Innsigelse til plan.

420 kV kraftledning Lyse - Fagrafjell (tidligere Stølaheia)

NVE saksnummer 200902400

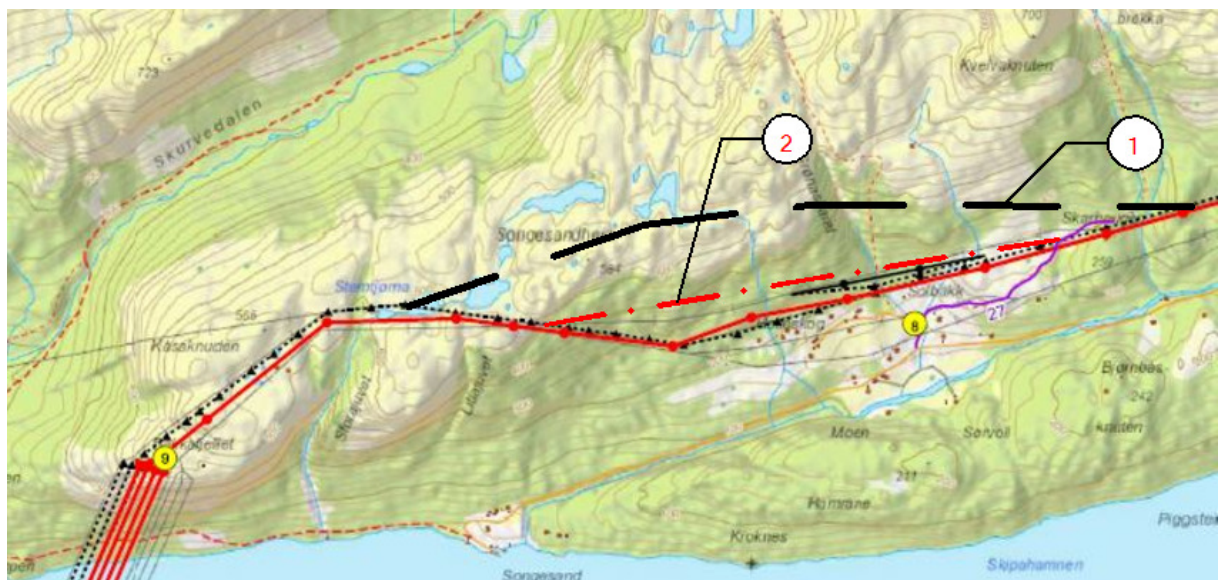
Vi sitter med en oppfatning av at det nå er prosjektert en utskifting av eks 132 kV linje til en ny på 420 kV uten at det er tatt tilstrekkelig hensyn til alle de 6 bygg som er i umiddelbar nærhet til linja. Figur 2 viser hvor fritidseiendommer og bolighus er plassert.

Figur 1 Alternativt traceforslag

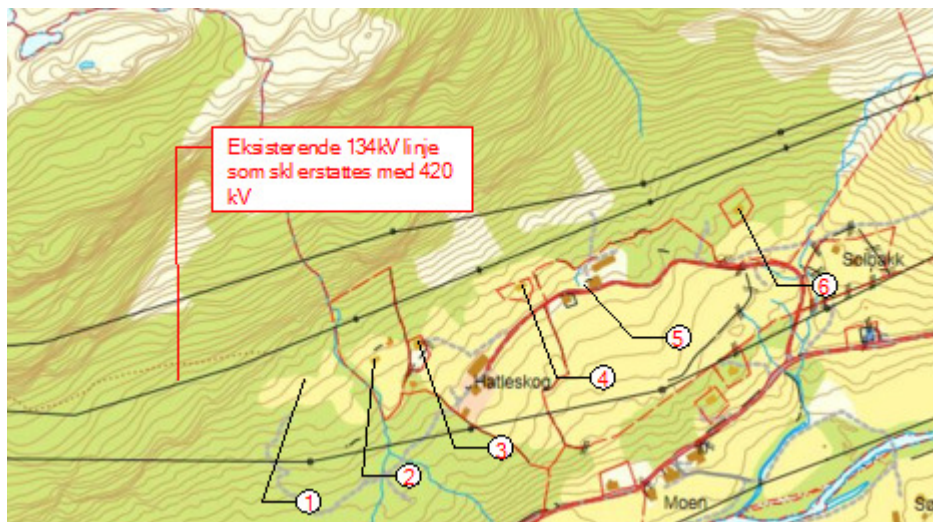
Vi er av den oppfatning at den eksisterende 132 kV linja som går fra Lysebotn til Jørpeland bør flyttes opp og inn på fjellet mellom Hatleskog og Songesandstølen, Figur 1 Anmerknng nr 1. Dette ville frigitt plass for 420kV linja slik at den kunne flyttes til gammel trace for Lyse-Jørpelandslinja anm nr 2

Figur 3 Detaljert traceforslag.

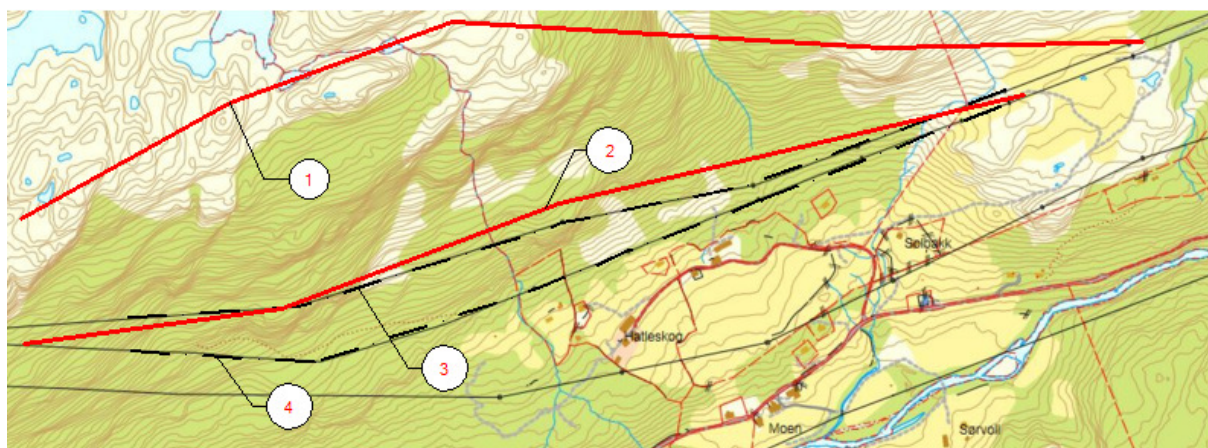
Med henvisning til figur 3 er følgende å bemerke;

- 1) Forslag til trace for 132 kV linje som i dag går fra Lyse til Jørpeland. Denne flyttes opp på fjellet
- 2) Forslag til trace for ny 420 kV linje. Denne flyttes så langt opp mot fjellet som mulig.
- 3) Eksisterende trace for 132 kv linje som i dag går fra Lyse til Jørpeland. Denne fjernes.
- 4) Eksisterende 132 kV linje fjernes.

Figur 4 Plassering av tverrprofil

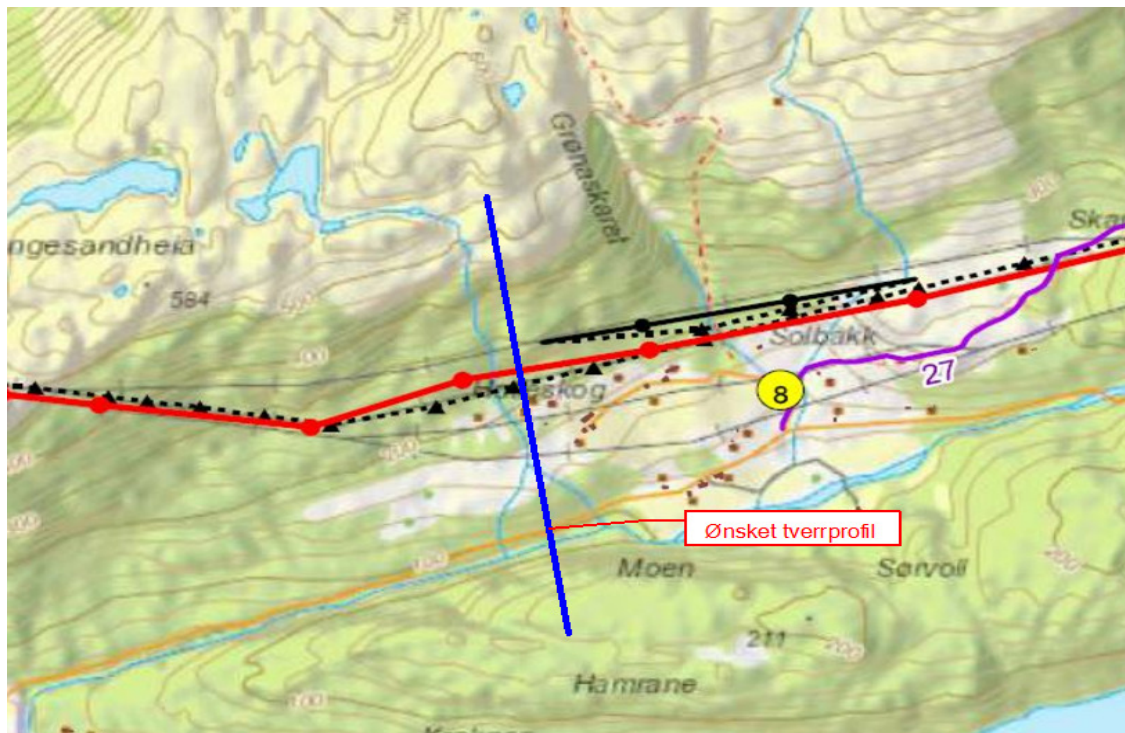
I hoved konsesjonssaken er det vedlagt strålingsberegninger som er alt for generelle. Vi krever derfor at det blir utarbeidet en beregning som viser stråling basert på et tverrprofil som vist i figur 2. Dette må ivareta faktiske avstander og høyder på stedet, både for eksisterende og nye kraftledninger.

Profilen legges gjennom fritidsbolig Gnr14 Bnr 6
